ヨドバシ仙台第一ビル計画に係る事業計画の変更 及び環境影響の再予測評価について

【報告】

令和3年3月

株式会社ヨドバシホールディングス

図 1-2(2) 計画建築物断面(変更後)

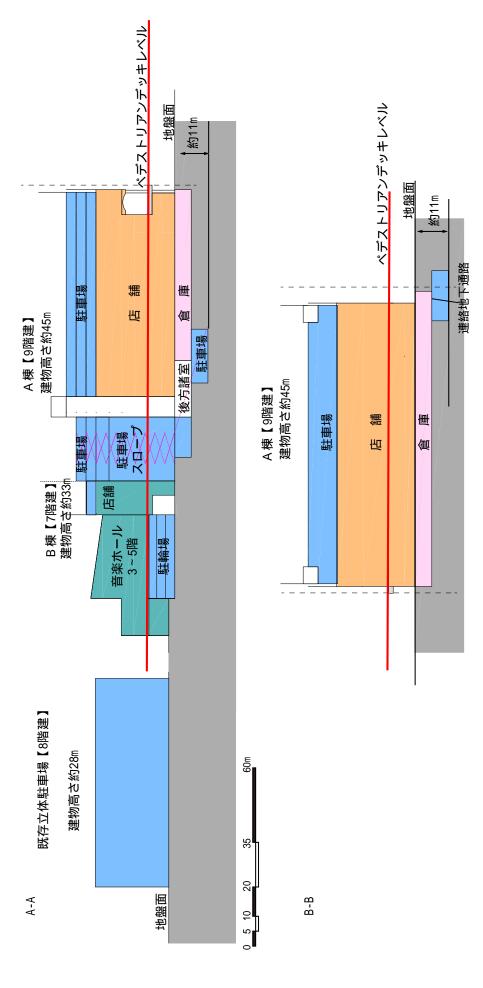
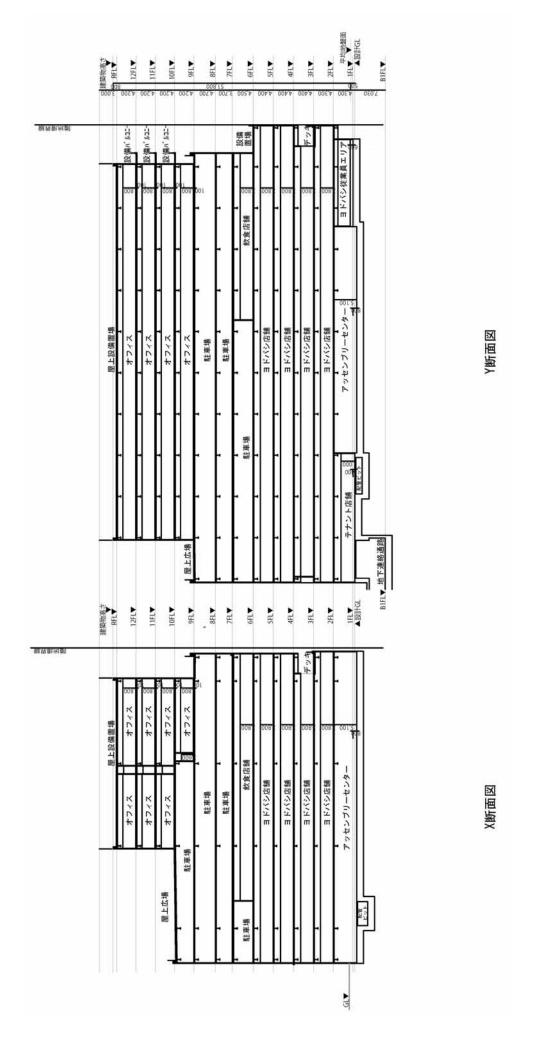
本事業は、1期工事として既存駐車場を含めた敷地面積15,430㎡に店舗、オフィス、駐車場を建設する計画であり、変更前(評価書)と比較し、オフィスが追加となった。また、階数は地上9階から地上12階となり、高さは約10m高くなったが、延べ面積は約4,590㎡の縮小となった。

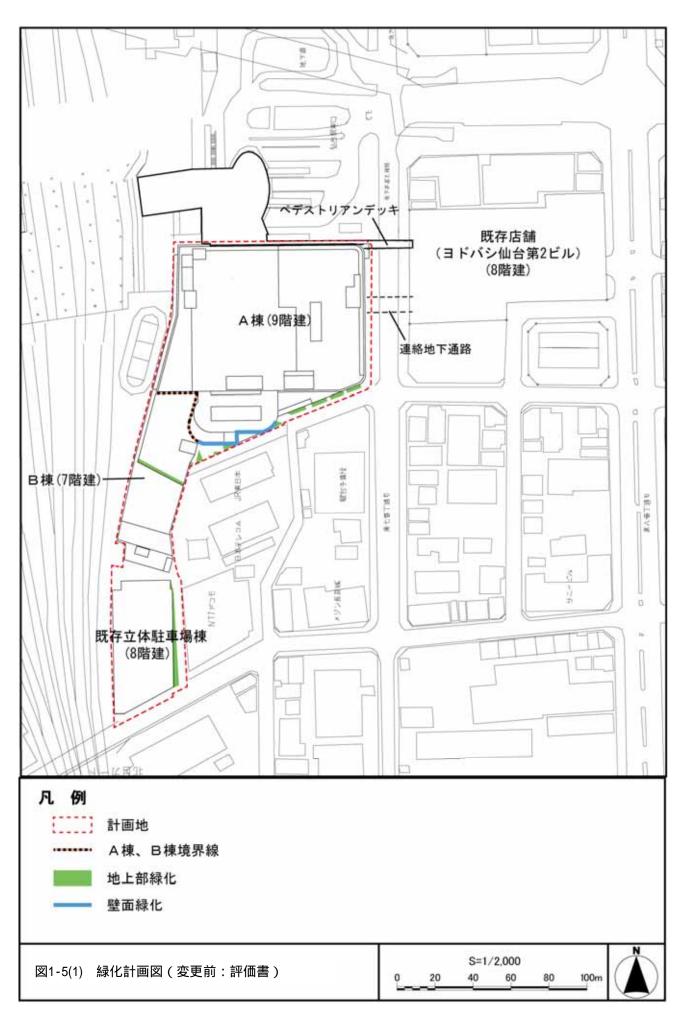
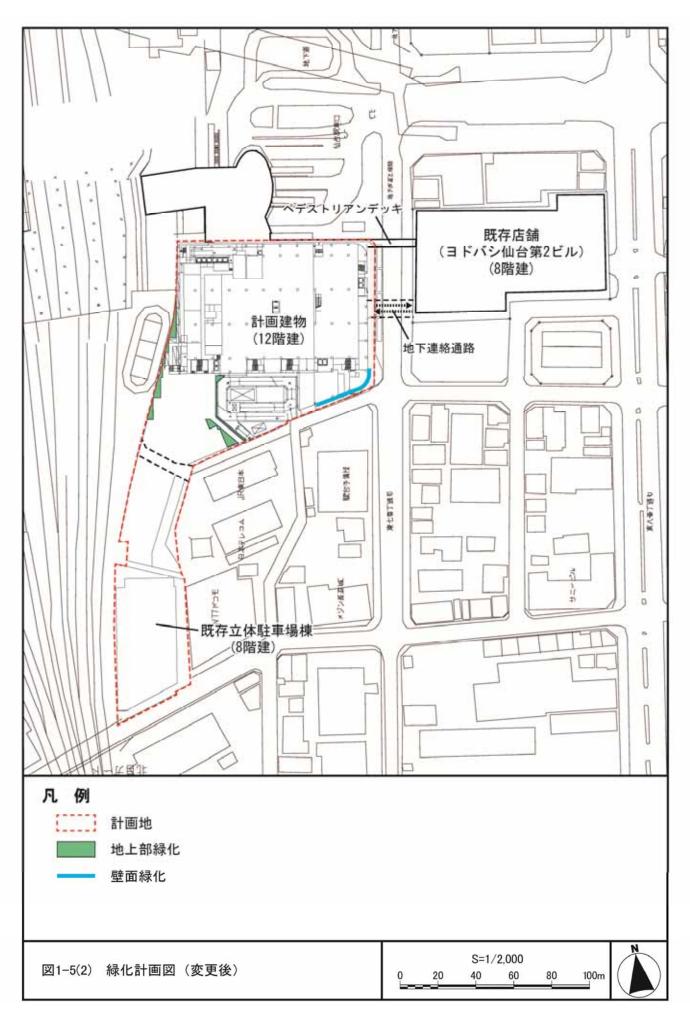
本事業では、魅力的な街づくりに資するため、図1-5(2)に示すとおり建物南東の壁面緑化や、駐輪場、バイク置き場周辺の地上部の緑化を行うこととする。変更前(評価書)において既存駐車場の東側地上部に計画していた緑化については、周辺の建物などにより、日照が不足し、植物の生育が不良となることが想定されることから計画しないこととし、その緑化分は、変更後の整備範囲内に設置する平面駐輪場やバイク置き場の周辺に計画する。

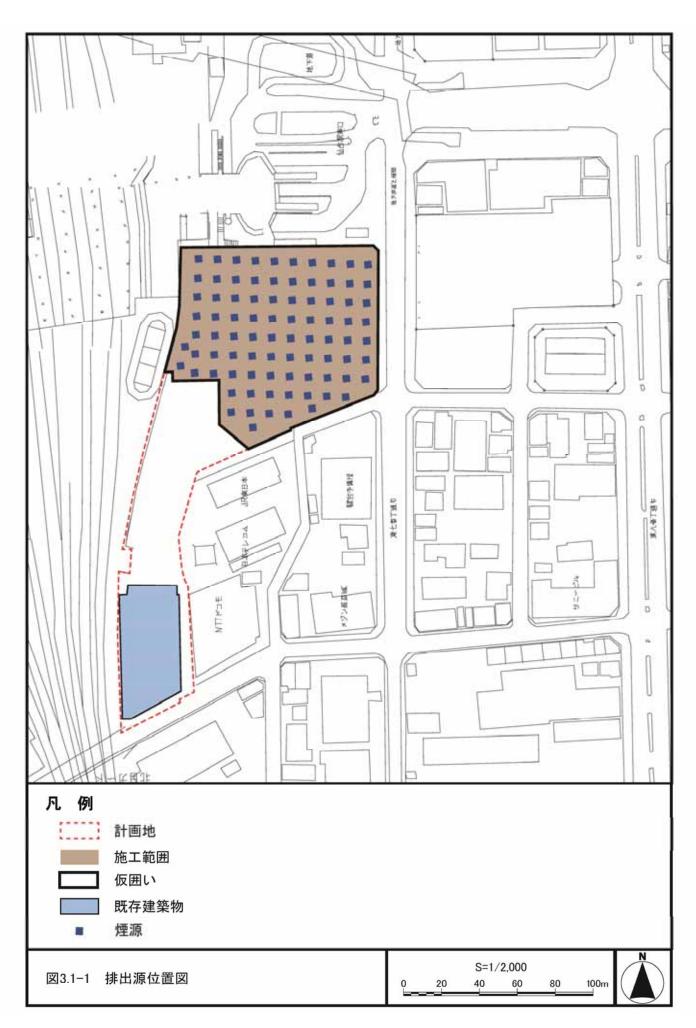
排出源の位置は、予測時期の重機の稼働範囲を想定し、図3.1-1に示すとおりとした。 排出源の高さは、評価書と同様とした。

なお、変更後の予測結果が変更前(評価書)より高くなったのは、変更前(評価書)より重機の稼働台数の増加に伴い総排出量が増加したことに加え、排出源位置の重機の稼働範囲が狭くなり集中したためである。
